S.S. 28 "Colle di Nava"

Variante Pieve di Teco-Ormea, con traforo di valico Arno-Cantarana

PRESCRIZIONI E RACCOMANDAZIONI PROPOSTE DAL MINISTERO DELLE INFRASTRUTTURE E DEI TRASPORTI

Variante all'abitato di Imperia Aurelia bis

- 1.1 Prescrizioni da sviluppare nel progetto definitivo
- 1.2 Grafica dell'alternativa 3 proposta dalla Regione Piemonte

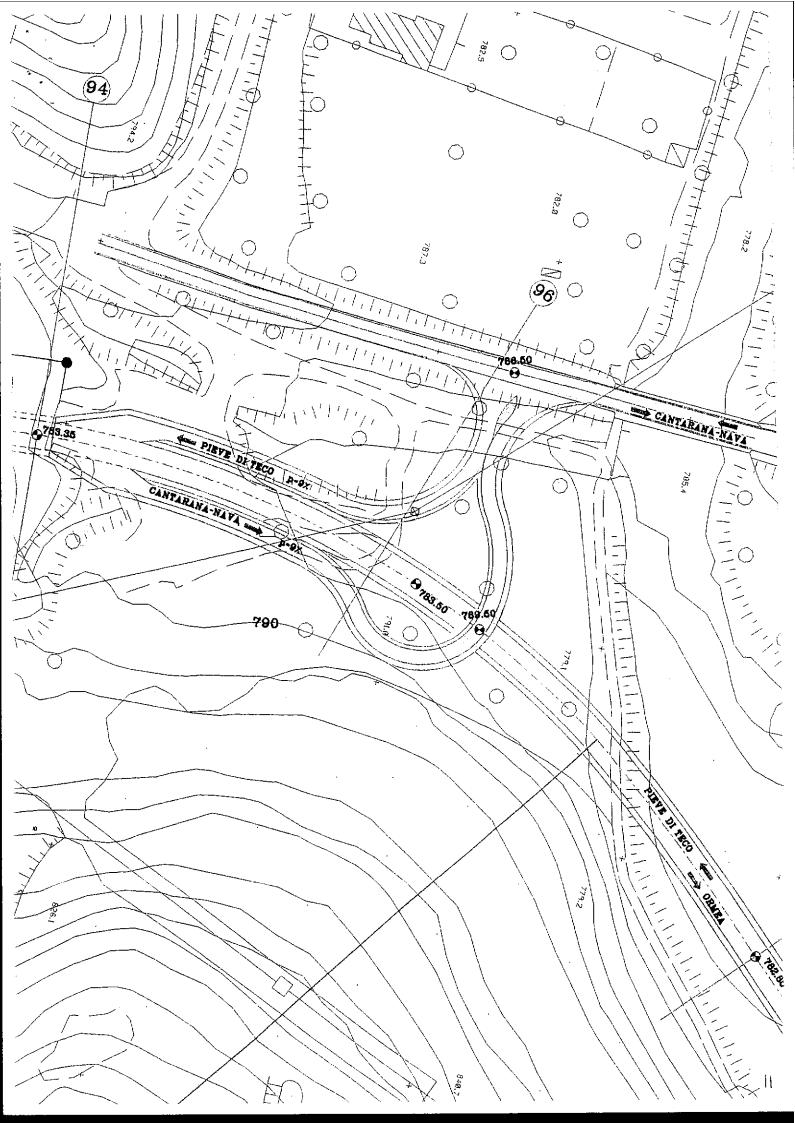
- La redazione del progetto definitivo dovrà valutare la possibilità di eliminare lo svincolodi cantarana a livelli sfalsati in prossimità della galleria realizzando tale svincolo mediante la costruzione di una rotatoria in corrispondenza dell'intersezione tra la nuova infrastruttura e la sede attuale della SS.28; qualora la citata soluzione non fosse percorribile, lo svincolo di Cantarana dovrà essere riconfigurato sulla base di quanto emerso in sede di istruttoria e riassunto nell'ipotesi chiamata alternativa tre nel verbale della Conferenza di Servizi dell'istruttoria tecnica regionale del 16.02.2004. (v. grafico).

Nello specifico la progettazione dello svincolo dovrà:
 - Limitare eccessivi elementi di rigidità e geometrizzazione prediligendo soluzioni di svincolo che comportino la minima compromissione del versante;

- Realizzare i tami di svincolo e le corsie specializzate di accelerazione e decelerazione in conformità al D.M. 5.11.2001.
- L'immissione alla S.3. 28 della corrente di traffico Cantarana –Ormea, devrà avvenire in modo indiretto, mediante la realizzazione di un innesto del tipo " a salto di monione " o mediante la realizzazione di un sottopasso;
